**VILLE DE ROUEN : AVIS SUR LE PROJET DE PLAN LOCAL D'URBANISME DE LA METROPOLE ROUEN NORMANDIE ARRETE LE 28 FEVRIER 2019 –
ANNEXE 1 A LA DELIBERATION DU 04 AVRIL 2019**

Référence de document	Document original version « arrêt du PLU 28/02/2019 »	Proposition de modifications Points particuliers surlignés
3.2 Tome 4 - OAP sectorielles Luciline (540 F)	Luciline - 540F Rouen - Traduction graphique de l'OAP  Programme ■ Vocation ■ Vocation mixte Insertion urbaine ■ Emprise du bâti ■ Front bâti Desserte et organisation viaire ■ Liens existants ■ Rue ou voie existante ■ Cheminement doux (piétons et/ou vélos) ■ Maillage à créer ■ Maillage principal ■ Cheminement doux Qualité paysagère et environnementale ■ Éléments à préserver / à protéger ★ Éléments d'intérêt patrimonial ● Aire ■ Éléments à créer ■ Zone à dominante végétale ■ Cône de vue Indicateurs informatifs □ Unités cadastrales □ Périmètre de l'OAP ■ Bâti existant	Luciline - 540F Rouen - Traduction graphique de l'OAP  Programme ■ Vocation ■ Vocation mixte Insertion urbaine ■ Emprise du bâti ■ Front bâti Desserte et organisation viaire ■ Liens existants ■ Rue ou voie existante ■ Cheminement doux (piétons et/ou vélos) ■ Maillage à crée

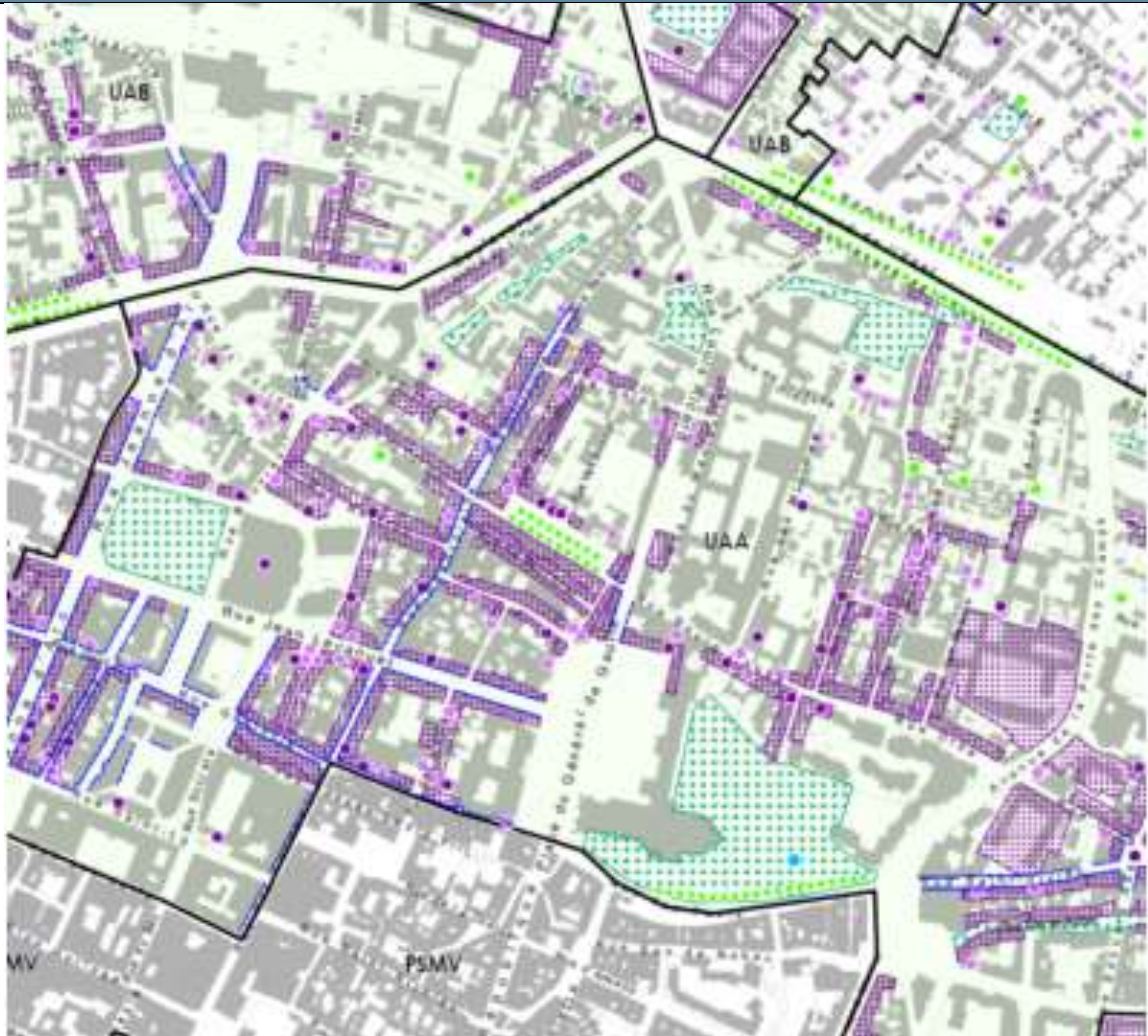
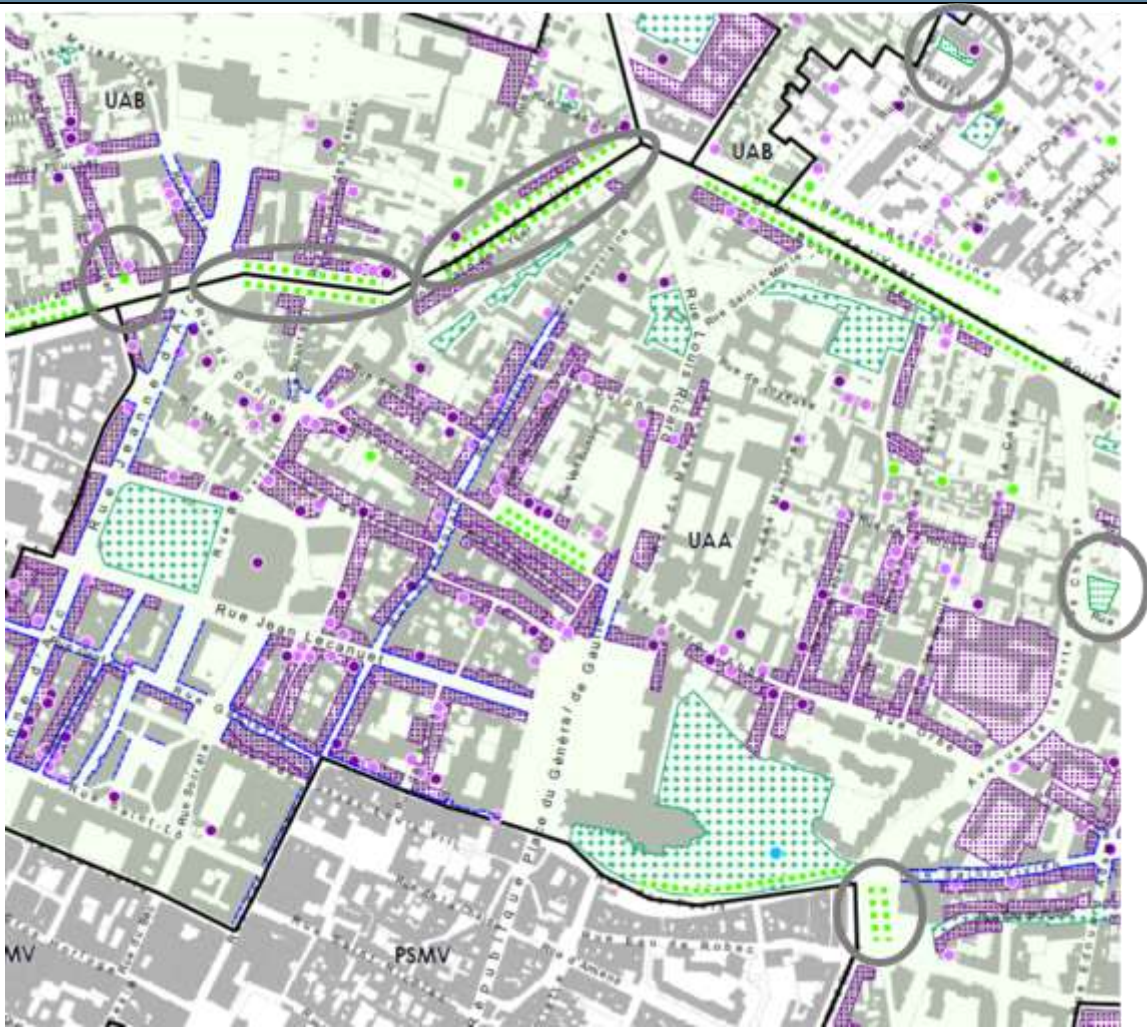
Référence de document	Rédaction de l'article version « arrêt du PLUi 28/02/2019 »	Proposition de nouvelle rédaction Modifications surlignées	
4.2.1 – planche 1 : plan de zonage			Modifications d'éléments de trame verte et bleue Nouvelles intégrations au zonage Parc/Cœur d'Ilot/coulée verte Square de la Croix d'Yonville

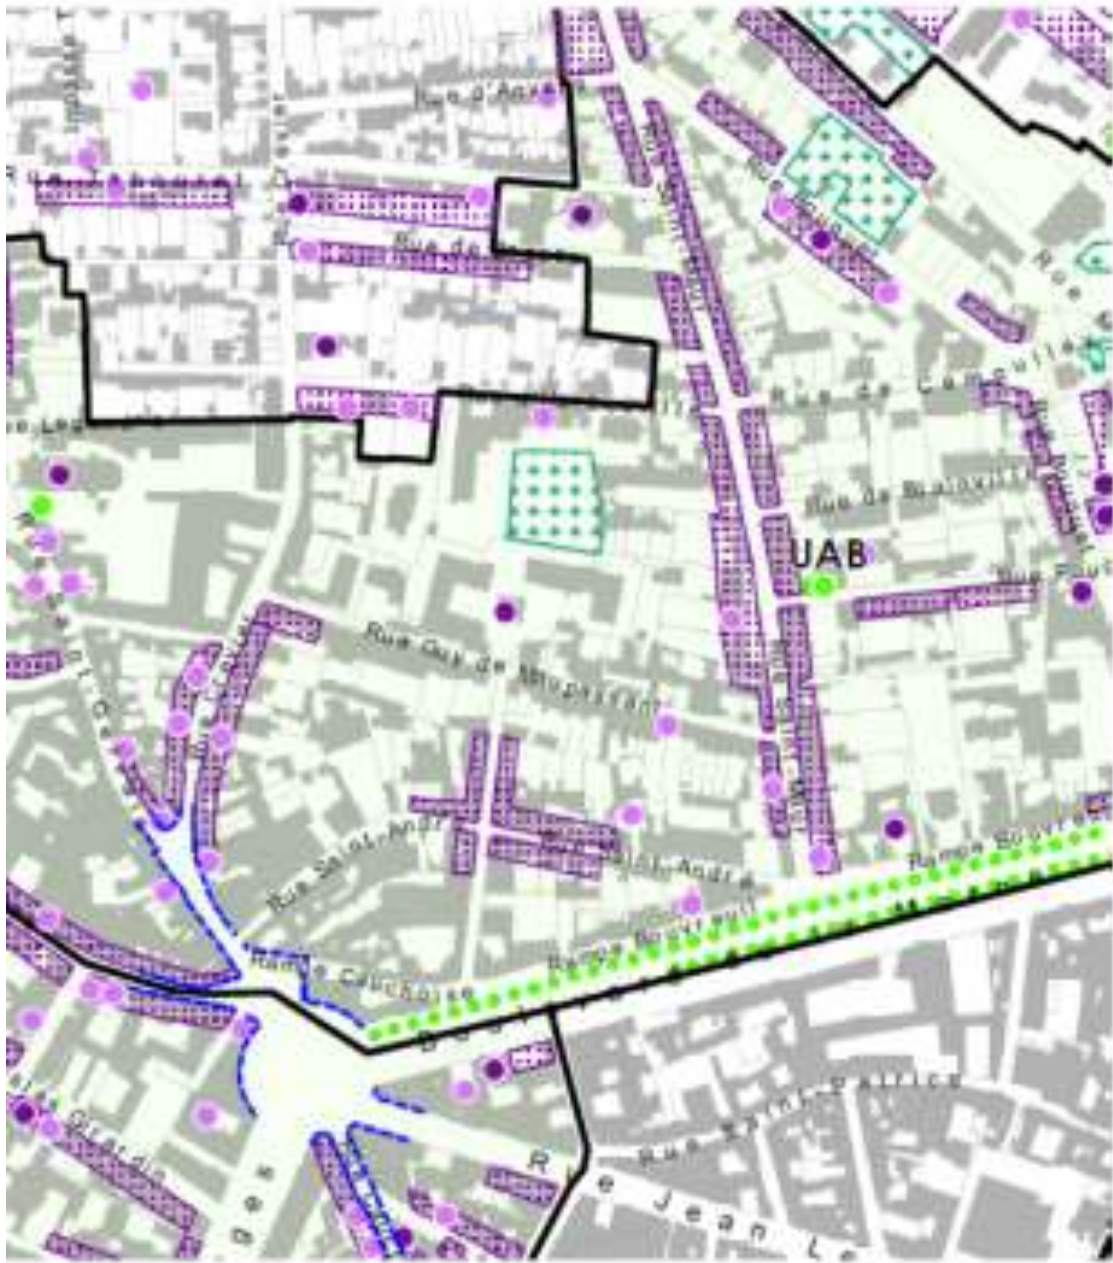
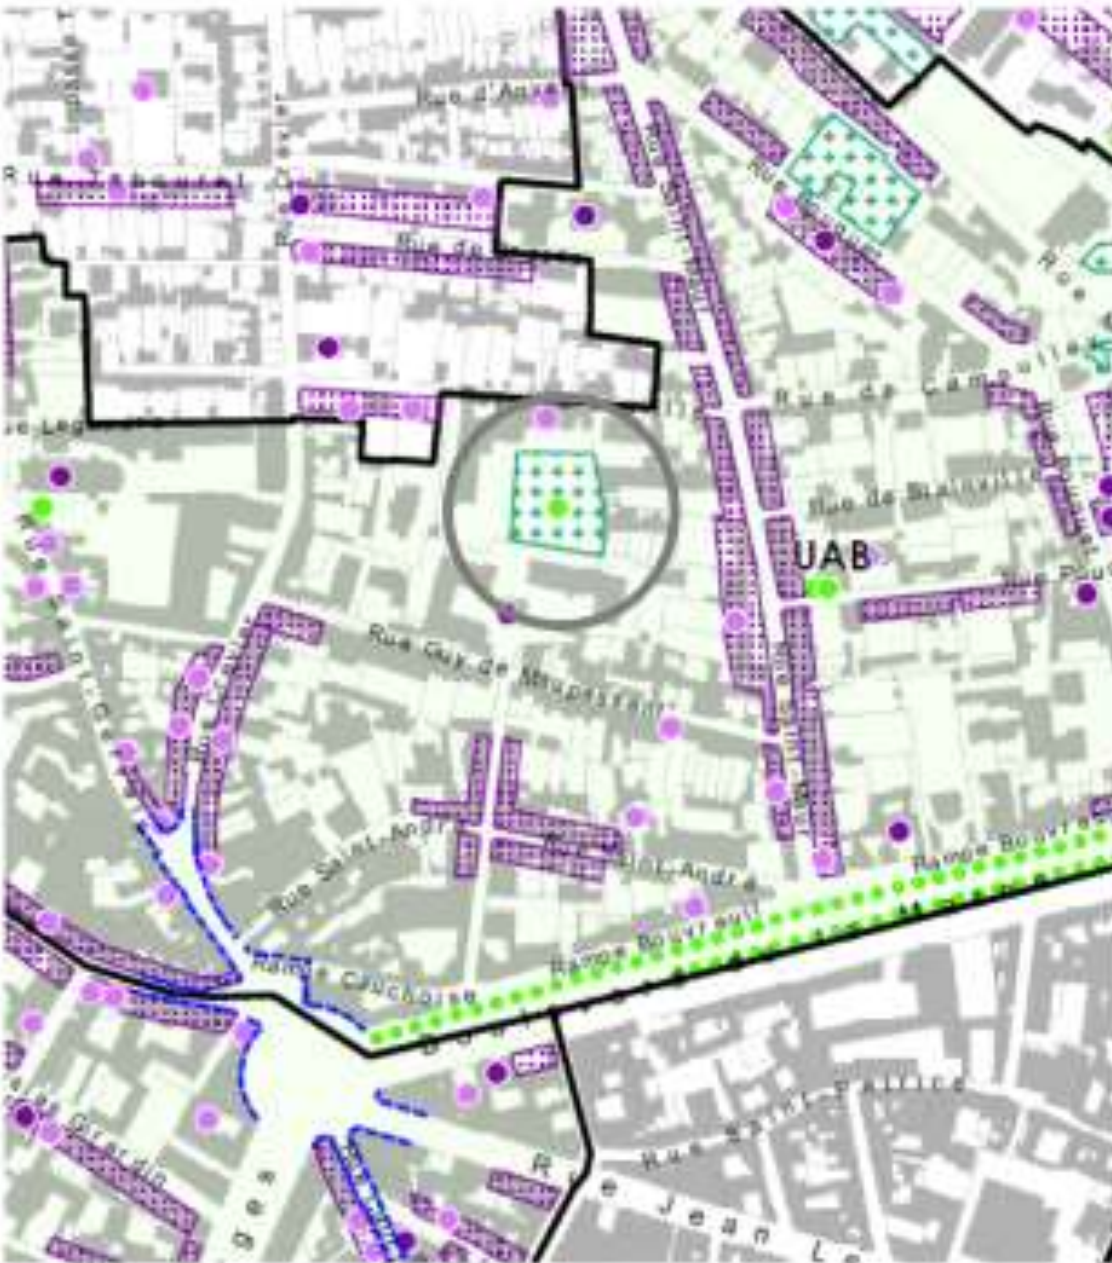
Référence de document	Rédaction de l'article version « arrêt du PLUi 28/02/2019 »	Proposition de nouvelle rédaction Modifications surlignées	
4.2.1 – planche 1 : plan de zonage			Modifications d'éléments de trame verte et bleue Nouvelles intégrations au zonage Parc/Cœur d'Ilot/coulée verte • La plaine de la Hêtraie (Grand Mare) • Aire de jeux Verdi (entre les groupes Verdi Nord et Verdi Sud – Grand Mare) • L'ensemble des petits squares répartis entre les pavillons de la Grand Mare (Mésanges, Sansonnets, pinsons, Berlioz...) • Jardin St Jean Eudes Nouvelles intégrations au zonage Jardins Partagés : • Jardin en lien avec le Collège BRAQUE - Rue Luigi Cherubini (Grand Mare) • Jardin en lien avec le projet de résidence intergénérationnelle (BVGM) – rue François Couperin (Grand Mare) Modification de zonage • Le square Berlioz (Grand Mare) : de NB(EBC) à UBA1 • Le coteau Paul HELOT (Grieu) : de NB (EBC) à NO •

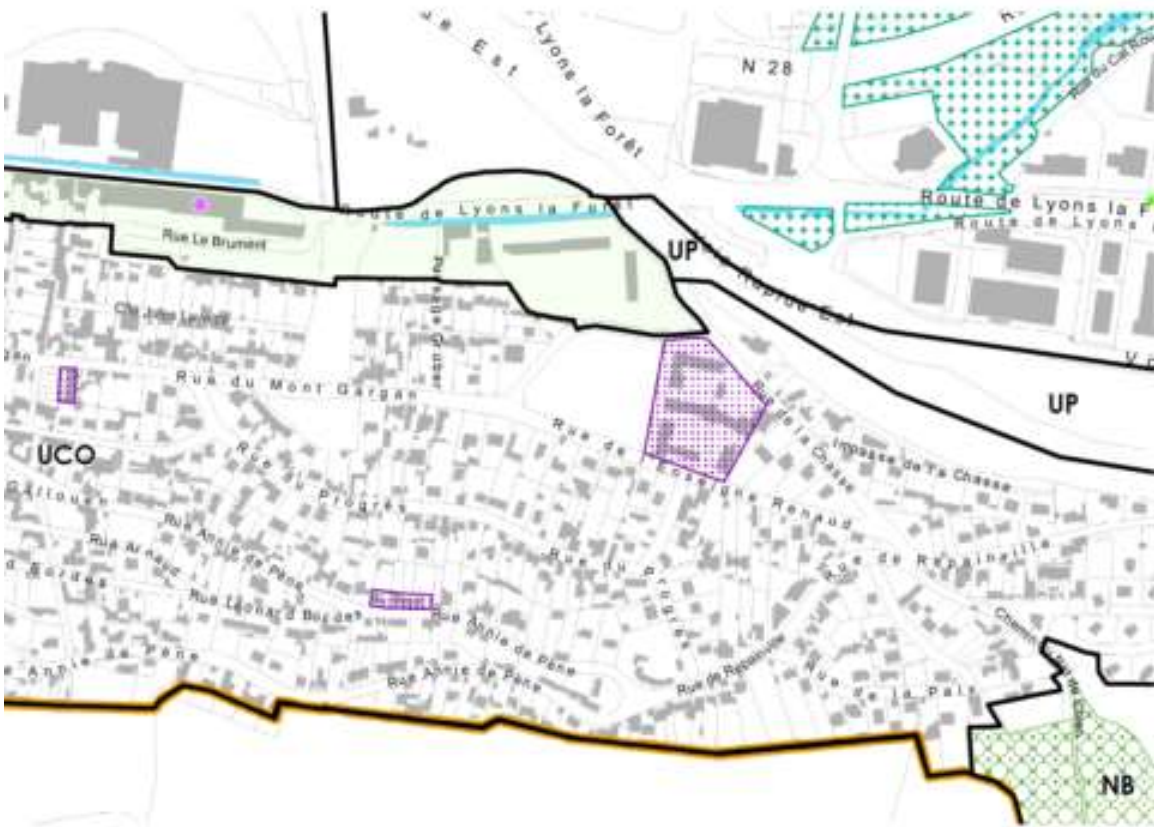
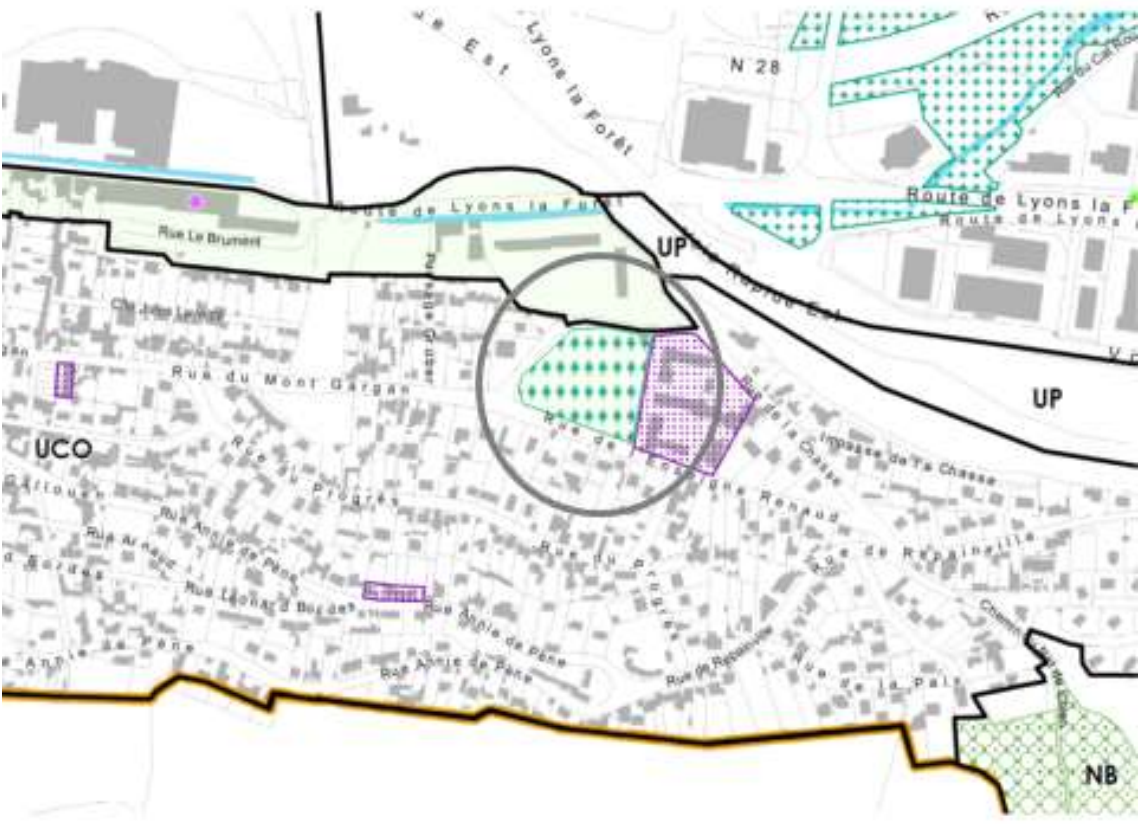
Référence de document	Rédaction de l'article version « arrêt du PLUi 28/02/2019 »	Proposition de nouvelle rédaction Modifications surlignées	
4.2.1 – planche 1 : plan de zonage			Modifications d'éléments de trame verte et bleue Nouvelles intégration au zonage Alignement d'arbres • Boulevard des Belges

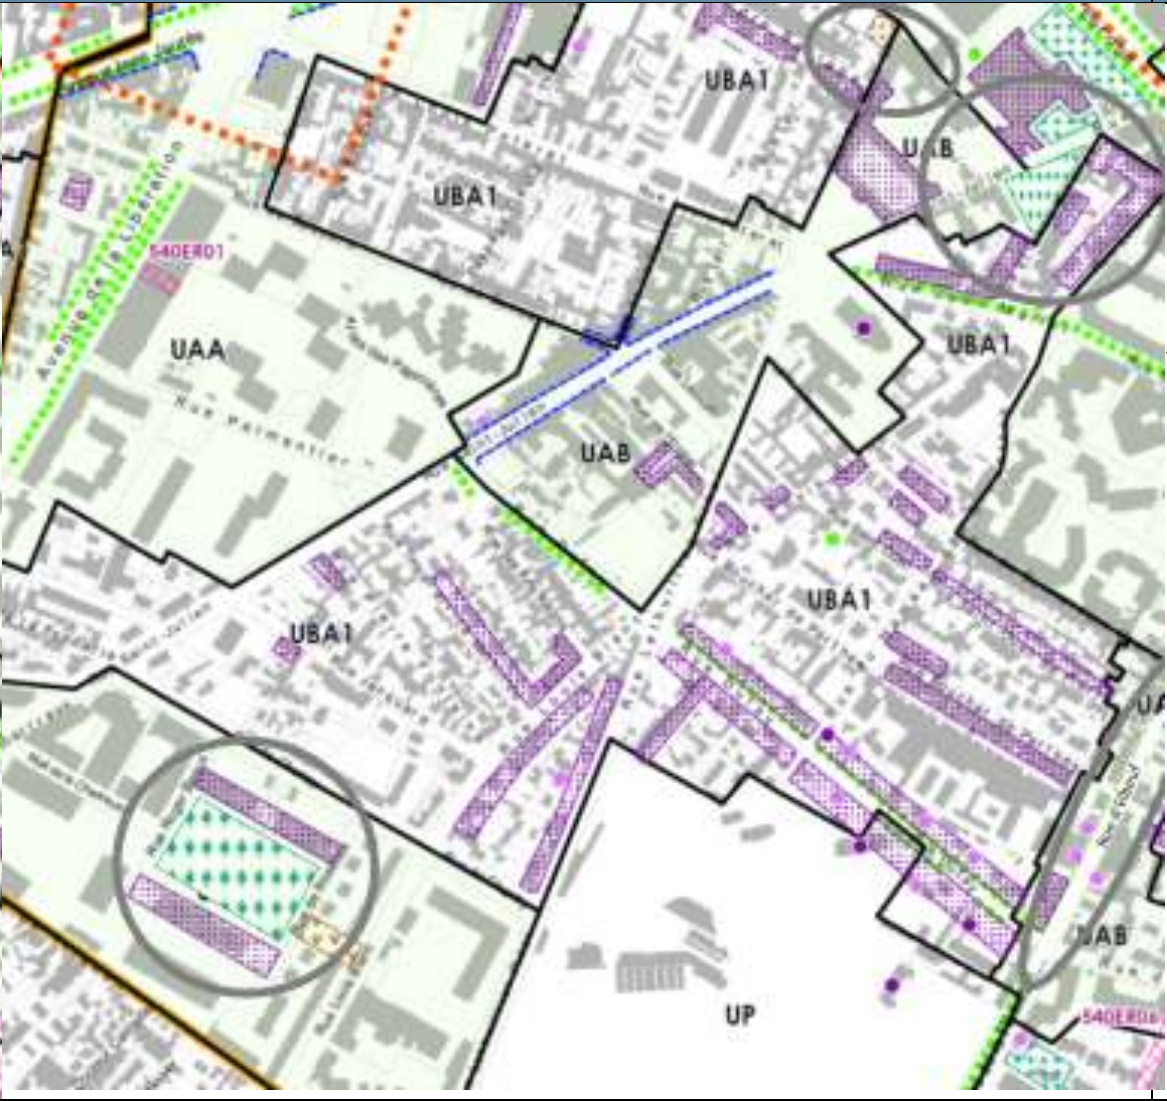
Référence de document	Rédaction de l'article version « arrêt du PLUi 28/02/2019 »	Proposition de nouvelle rédaction Modifications surlignées	
4.2.1 – planche 1 : plan de zonage			Modifications d'éléments de trame verte et bleue Nouvelles intégration au zonage Alignement d'arbres Boulevard Jean de Béthancourt

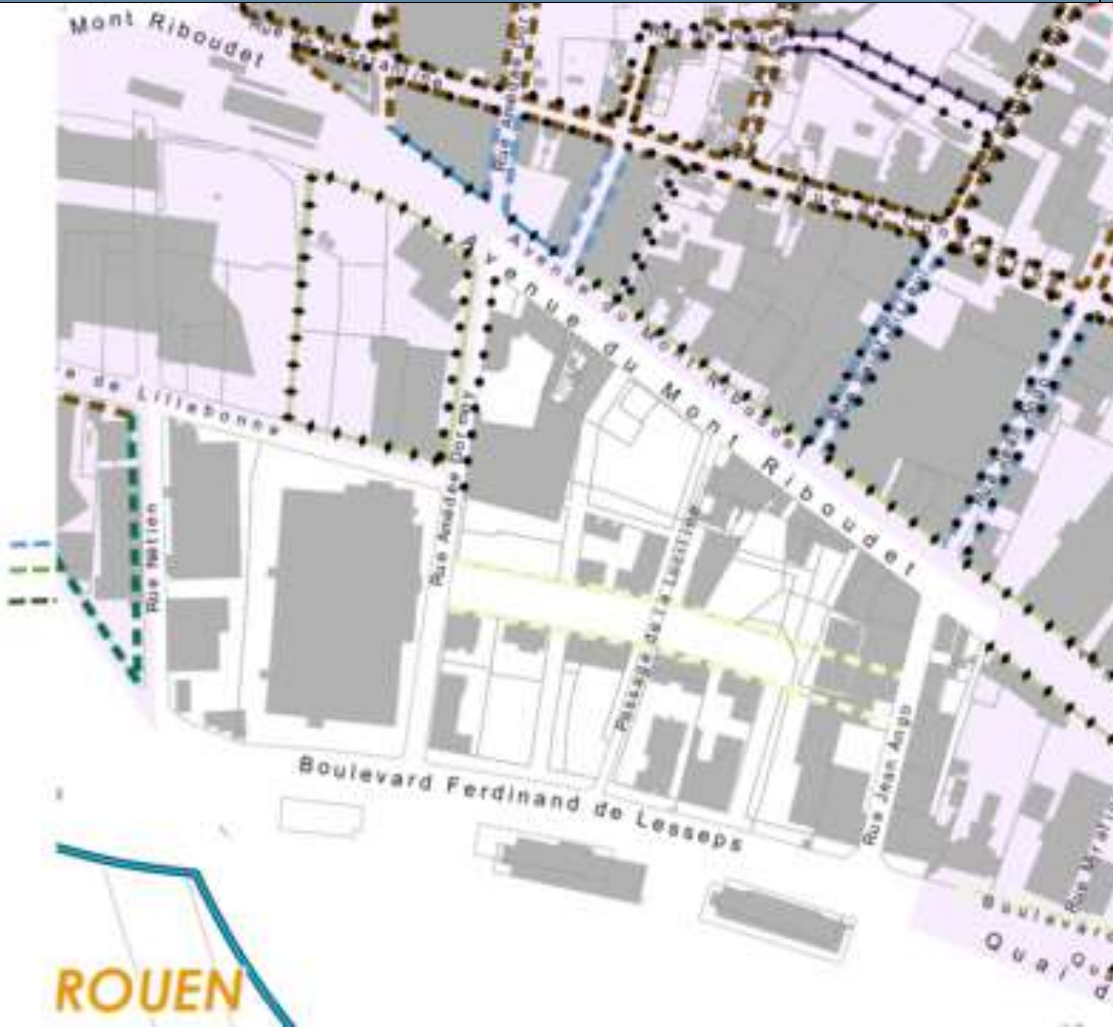
Référence de document	Rédaction de l'article version « arrêt du PLUi 28/02/2019 »	Proposition de nouvelle rédaction Modifications surlignées	
4.2.1 – planche 1 : plan de zonage			Modifications d'éléments de trame verte et bleue Nouvelles intégrations au zonage Parc/Cœur d'Ilot/coulée verte • Square Guillaume Lion • Champ de Mars • Jardin Saint Paul (sur dalle, au dessus de l'accès à la voie rapide) Nouvelles intégration au zonage Alignement d'arbres • Rue d'Amiens – alignement Ouest parcelle Gymnase Thuilleau • Place St Vivien • Rue de la République (devant l'Omnia) Suppression d'alignements d'arbres • Partie du tronçon Est Rue d'Amiens (Centre Becquerel)
